## WYJAŚNIENIA TREŚCI SWZ

Numer sprawy: ZP.272.21.2024

Nazwa zadania: **Standaryzacja budynków i pomieszczeń kuchni Zakładu Aktywności Zawodowej w Czarnem**

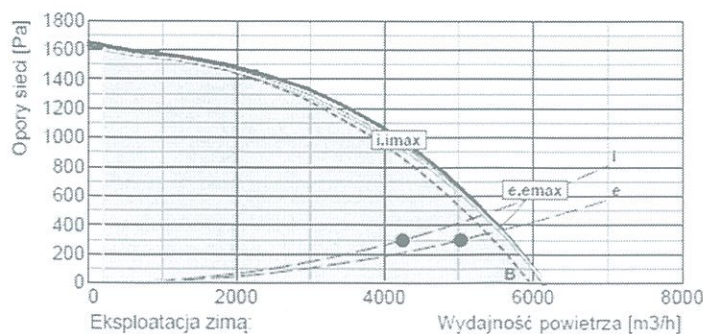
Zaprojektowane przekroje przewodów (duża prędkość), stopień rozbudowania instalacji, zmiany przekrojów, konieczność zastosowania przepustnic strefowych, pozwalają na stwierdzenie, że dobrany spręż dyspozycyjny 200 Pa jest niewystarczający. Proszę o potwierdzenie prawidłowości doboru centrali wentylacyjnej.

Spręż dyspozycyjny dobrano na podstawie sporządzonej dokumentacji projektowej z uwzględnieniem oporów przepływu na łukach, trójnikach i pionach. Początkowy parametr to 200 Pa, ale wzrasta on wraz z wydatkami powietrza. Przy maksymalnej wydajności centrali na nawiewie (około 5000 m<sup>3</sup>/h) spręż dyspozycyjny to 600 Pa.
